INFORME DE VISITA DE CONTROL N° 019-2021-OCI/0396-SVC

RECEPCIÓN DEL IOARR "ADQUISICIÓN DE GENERADOR DE OXÍGENO MEDICINAL Y GRUPO ELECTRÓGENO EN EL CENTRO DE SALUD DE SAN CRISTÓBAL DE LA PROVINCIA Y DEPARTAMENTO DE HUANCAVELICA"

INFORME DE VISITA DE CONTROL N° 019-2021-OCI/0396-SVC

Galería de imágenes n.° 1

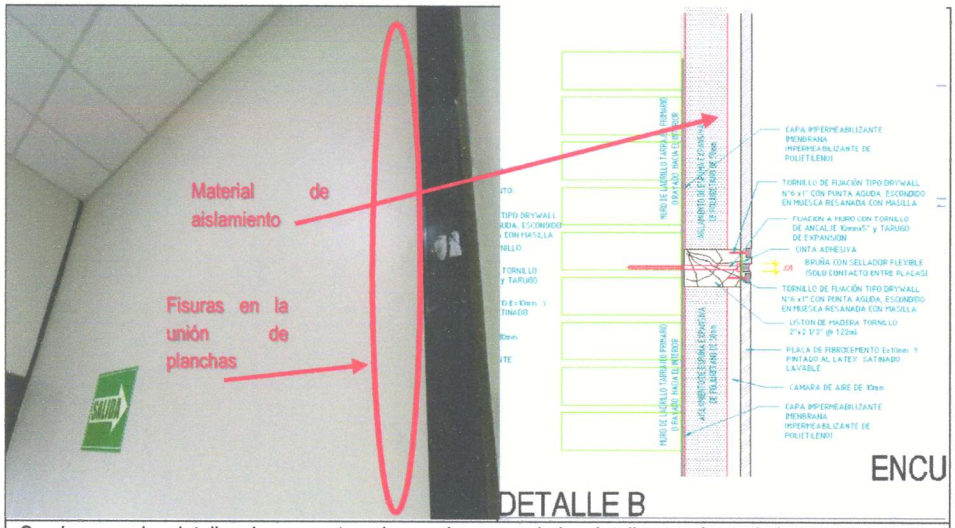
Se identificaron fisuras menores a un (1) milímetro en las uniones de paneles de fibrocemento (Drywall) en los acabados de los muros, así como heterogeneidad en el pintado de dichos paneles, situación que no se encuentra acorde a lo establecido en los detalles A, B y C del plano "Arquitectura Detalles", lámina ARQ-02 del expediente técnico, por consiguiente, la partida 1.2.10.1 Cobertura con panel termo aislante e=50mm c/núcleo de poliestireno expandido y panel metálico e=0.5mm, pre pintado ha sido ejecutado deficientemente, tal como se puede apreciar en las siguientes imágenes:

Se observan fisuras menores a un (1) milímetro en las uniones de paneles de fibrocemento (Drywall) en los acabados de los muros.

Se observan los detalles de encuentros de paneles y uno de los detalles en planta de los encuentros de los paneles que deberían ser con junta invisible

Galería de imágenes n.° 2

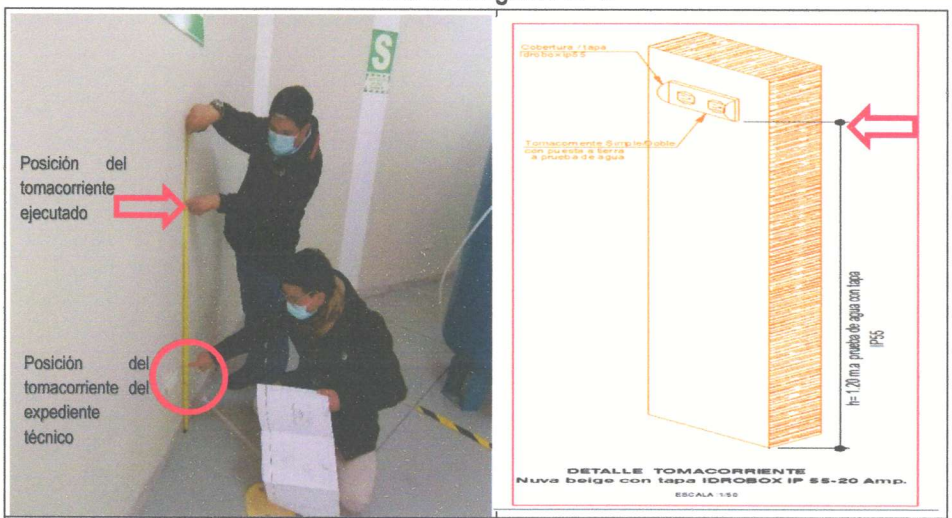
Se identificó el cambio de ubicación de los tomacorrientes (no se instaló a los 1.20 m) e instalación de tomacorrientes convencionales, a pesar que el diseño del expediente técnico establece tomacorrientes impermeables (resistentes a la humedad) inobservando lo establecido en los detalles: "Multifuncional eléctrico – piso corriente nominal 20 Amp.c/caja zócalo", "Tomacorriente nueva Beige con tapa IDROBOX IP 55-20 Amp." y "Tomacorriente nueva Beige-20 Amp" del plano "Instalaciones eléctricas Tomacorrientes", lámina IE-03 del expediente técnico; por consiguiente, la partida 1.3.1.5. salida de pared para tomacorriente monofásico multifuncional eléctrico en piso con puesta a tierra ha sido ejecutada deficientemente, conforme se muestra a continuación:

Se observa que se ha cambiado la ubicación de los tomacorrientes, diferente a la ubicación del expediente técnico.

Se observa que se ha instalado, tomacorrientes convencionales, a pesar que el diseño del expediente técnico establecía tomacorrientes impermeables (resistentes a la humedad).

Galería de imágenes n.° 3

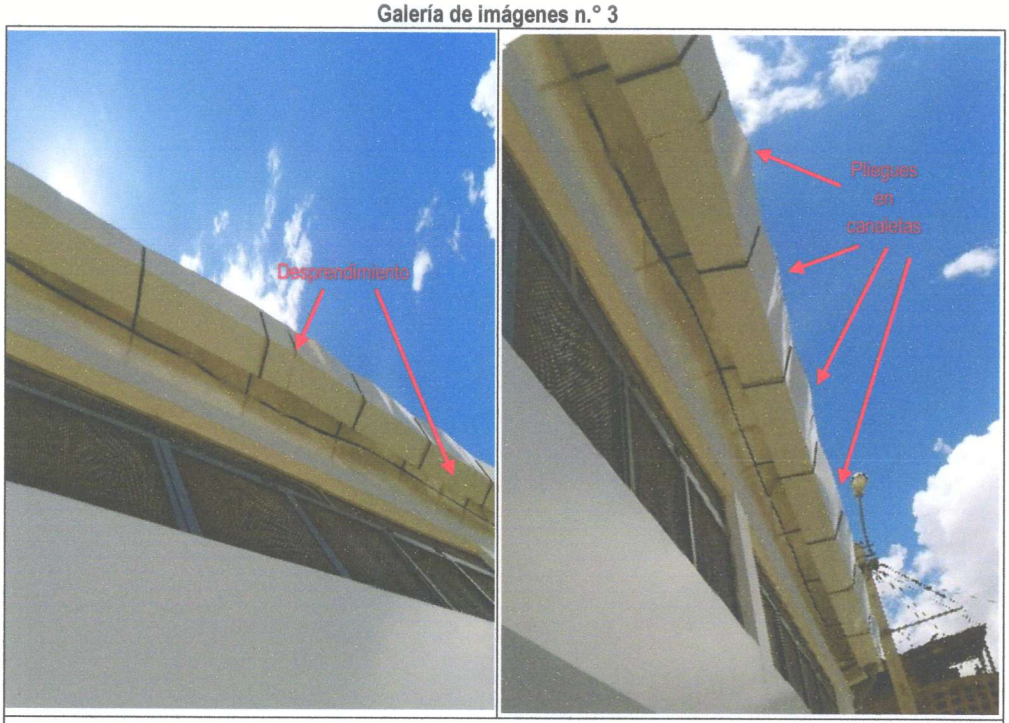
Las canaletas presentan deformaciones en forma de pliegues y desprendimiento en las uniones, evidenciando una deficiente instalación y calidad del material soslayando lo establecido a las especificaciones técnicas e insumos del precio unitario de la partida 01.01.11.07 Canaleta aluzinc az200 + soporte platinaje e= @0.90m (incluido habilitado, montaje y ensamblado habilitado, montaje y ensamblado descripción, tal como se puede apreciar en las siguientes imágenes:

Se observa observa canaletas de latón con deformaciones (pliegues) instalados en el perímetro del techo de la planta de oxigeno

Detalles A, B y C del plano "Arquitectura Detalles", lámina ARQ-02

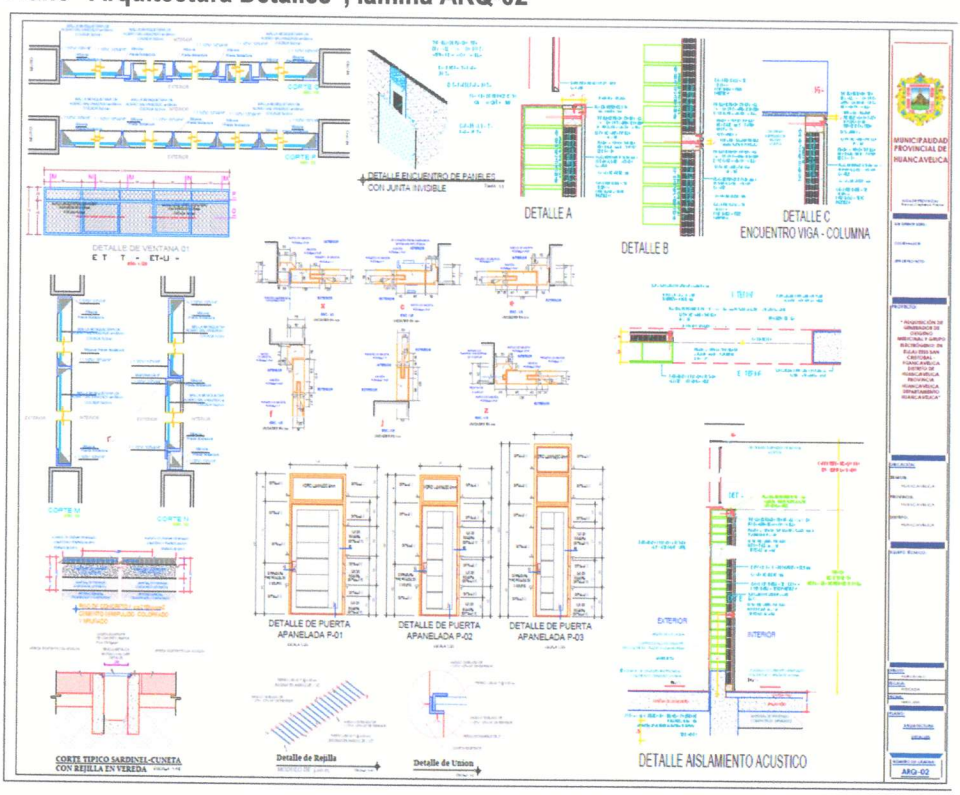
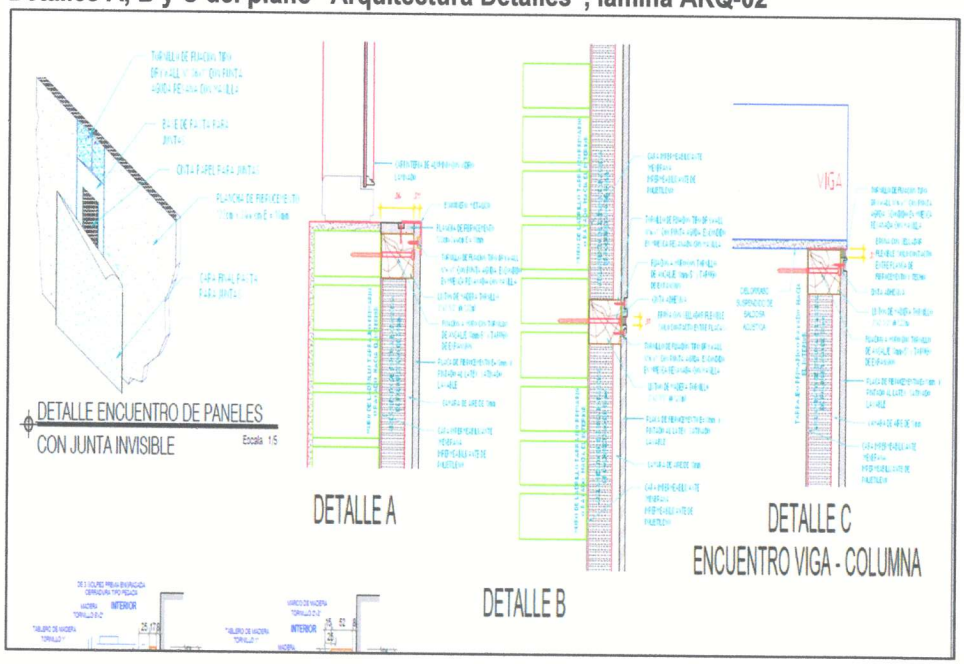
- Se observa fisuras menores a un (1) milímetro en las uniones de paneles de fibrocemento (Drywall) en los acabados de los muros, así como heterogeneidad en el pintado de dichos paneles, situación que no se encuentra acorde a lo establecido en los detalles A, B y C del plano "Arquitectura Detalles", lámina ARQ-02 del expediente técnico.

Detalles: "Multifuncional eléctrico – piso corriente nominal 20 Amp.c/caja zócalo", "Tomacorriente nueva Beige con tapa IDROBOX IP 55-20 Amp." y "Tomacorriente nueva Beige-20 Amp" del plano "Instalaciones eléctricas Tomacorrientes", lámina IE-03.

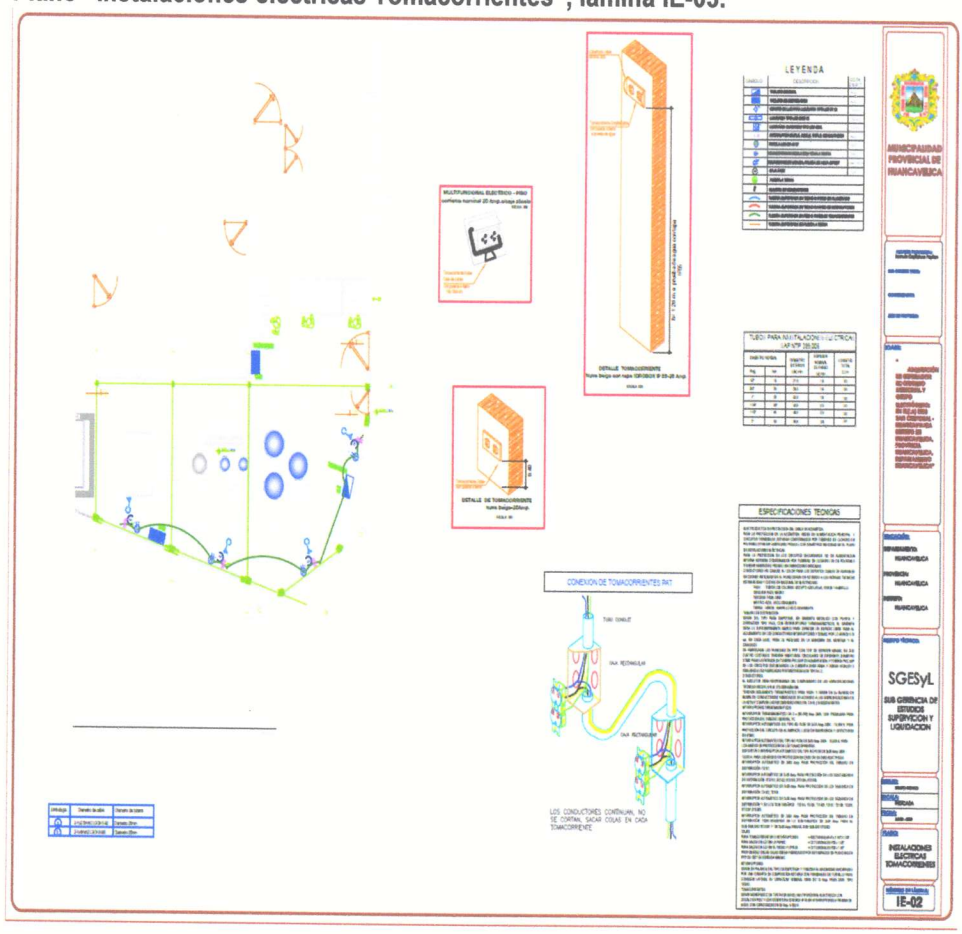
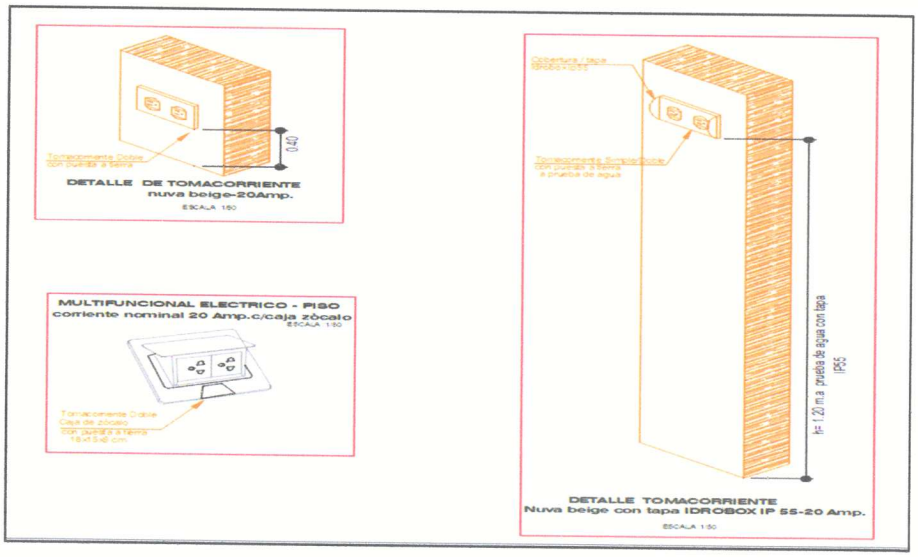
- Se ha variado la posición de los tomacorrientes; asimismo, solo se han instalando tomacorrientes convencionales, a pesar que el diseño del expediente técnico establecía tomacorrientes impermeables (resistentes a la humedad), situación que no se encuentra acorde a lo establecido en los detalles: "Multifuncional eléctrico – piso corriente nominal 20 Amp.c/caja zócalo", "Tomacorriente nueva Beige con tapa IDROBOX IP 55-20 Amp." y "Tomacorriente nueva Beige-20 Amp" del plano "Instalaciones eléctricas Tomacorrientes", lámina IE-03 del expediente técnico.

1.3.1.5. salida de pared para tomacorriente monofásico multifuncional eléctrico en piso con puesta a tierra
  Descripción
  Esta partida incluye el suministro y colocación de los tomacorrientes, a conductores eléctricos LSOHX-90 de 2 - 4 mm2 +1 - 4mm2 LSOHX-90 línea a tierra y accesorios necesarios para la instalación de salidas de tomacorrientes ubicadas en la pared y estabilizados en piso, en los ambientes señalados en los planos del proyecto serán

instalados de acuerdo a la Norma R.M.N°- 175-MEM/MD-2008, siendo dos tipos Tres en Línea 15A, 250V llevaran línea a tierra con protección IDROBOX IP 55.

Las salidas de tomacorrientes se instalarán antes de realizar el vaciado de concreto en falso piso y tarrajeo, ubicando las caja rectangular de PVC 4" X 2 1/4" X 2 1/2" y las tuberías de acuerdo a los detalles de los planos, asegurándolos en las cajuelas de los muros y cuidando que no se desplacen, la conexión a las cajas rectangulares se realizarán en el muro antes del tarrajeo y cubriendo las tuberías papel u otro material las salidas serán cubiertas para evitar el ingreso de polvo, mortero, etc. que no ocasione su obstrucción, Las placas de los tomacorrientes serán con protección IDROBOX IP 55, de tres líneas de 15A,250V, la colocación de las placas se hará una vez pintado las paredes.

Galería de imágenes n.° 4

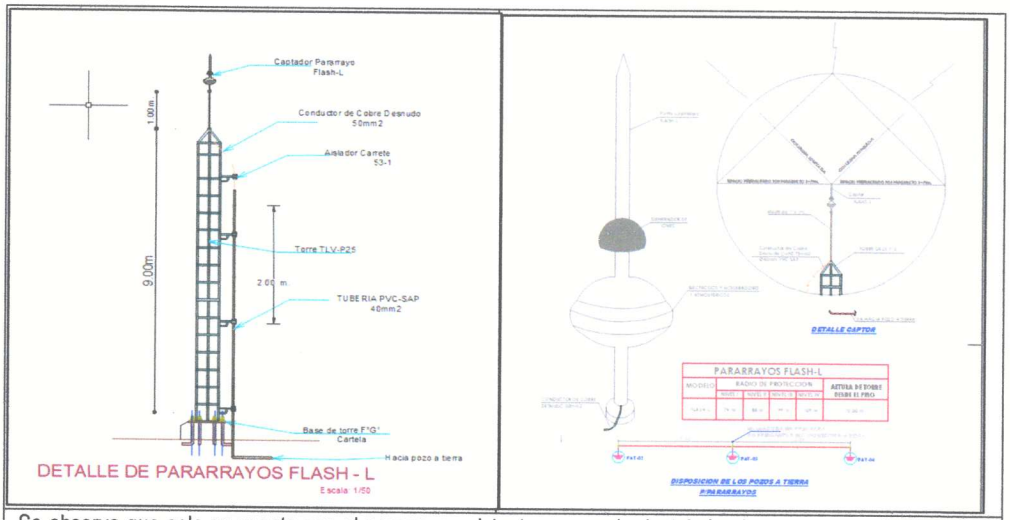
De la visita de inspección física realizada al IOARR el 20 de octubre de 2021, se advierte que, no se ha instalado el pararrayos en la planta de oxígeno, a pesar que la partida 01.03.06.07.01 Pararrayos Flash-L (inc. Torre metálico H=9.00 m) contempla en el presupuesto de obra, detalle de pararrayos Flash-L del plano "Instalaciones eléctricas pararrayos" y lamina IE-05 del expediente técnico su ejecución como elemento de contingencia frente a descargas eléctricas características de la zona; conforme se muerta a continuación:

Se observa que solo se cuenta con el pararrayo existente y no se ha instalado el pararrayos en la planta de oxígeno, a pesar que el expediente técnico establecía su ejecución como elemento de contingencia frente a descargas eléctricas características de la zona.

Detalle de pararrayos Flash-L del plano "Instalaciones eléctricas pararrayos", lamina IE-05.

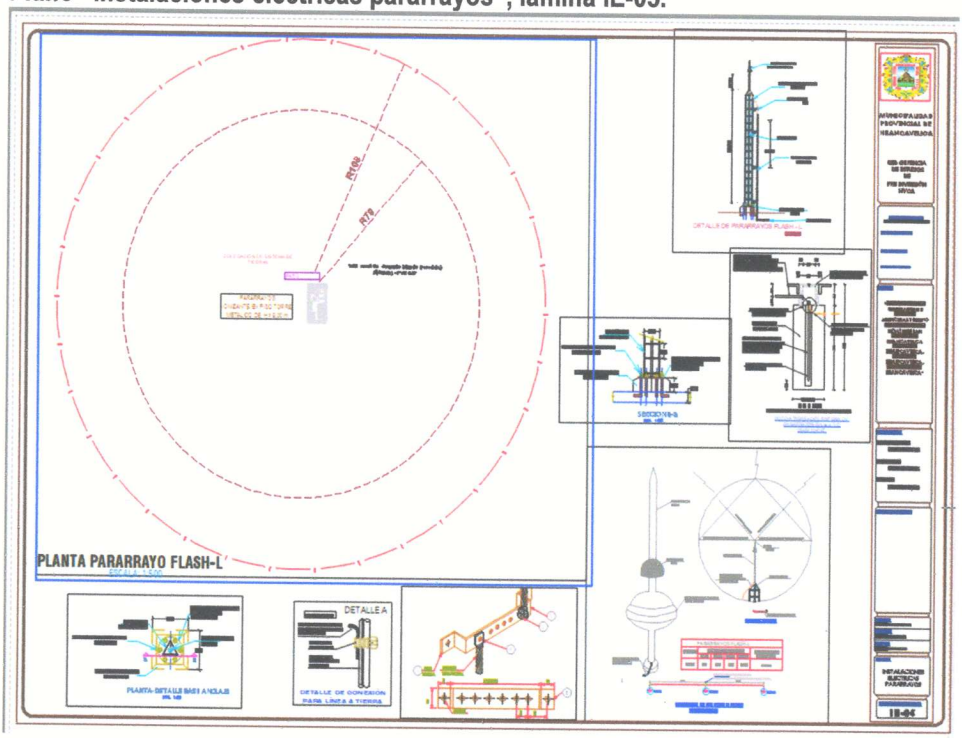
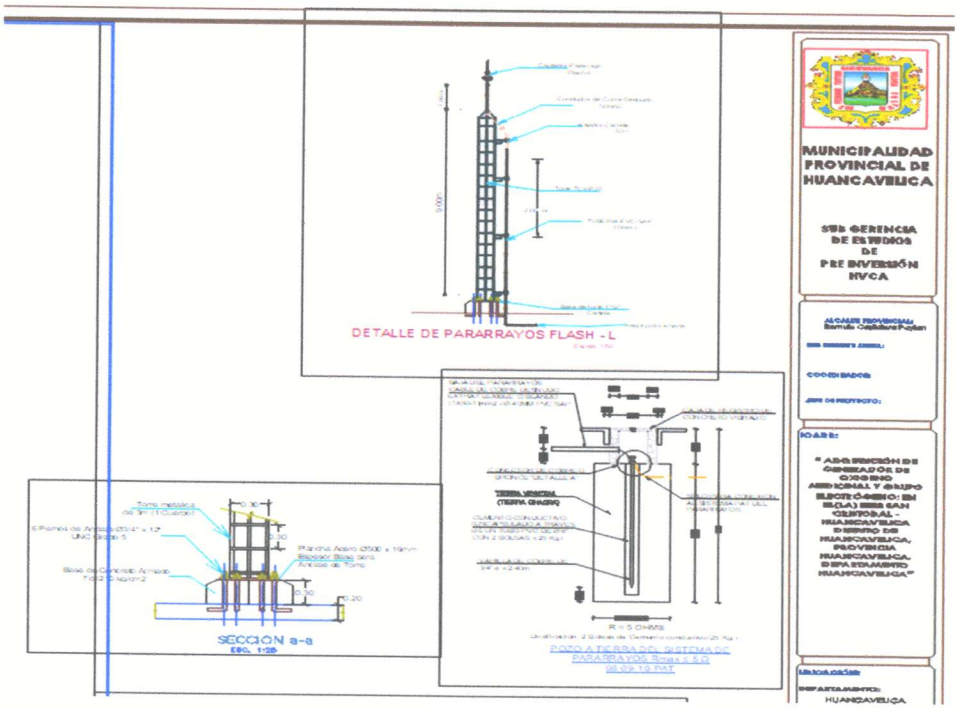
- No se ha instalado el pararrayo en la planta de oxígeno a pesar que la partida 01.03.06.07.01 Pararrayos Flash-L (inc. Torre metálico H=9.00 m) del presupuesto de obra; así como, el detalle de pararrayos Flash-L del plano "Instalaciones eléctricas pararrayos", lamina IE-05 del expediente técnico establecían su ejecución en la referida planta de oxígeno, tal como se muestra en las imágenes.

Descripción
Protección Externa para edificio se instalará en el techo del módulo más elevado llegando a una altura de 10.00 metros, la torre metálica será de 9 mts. para alcanzar la protección con el mínimo de radio será de 72 metro de altura. Pararrayos con dispositivo de cebado electrónico modelo **USKUNA FLAHS-L,** con Certificación de producto.
NIVELES DE PROTECCION
Nivel I = D=64 metros,
Nivel II= D=72 metros
Nivel III = D=83 metros
Nivel IV = D=92 metros
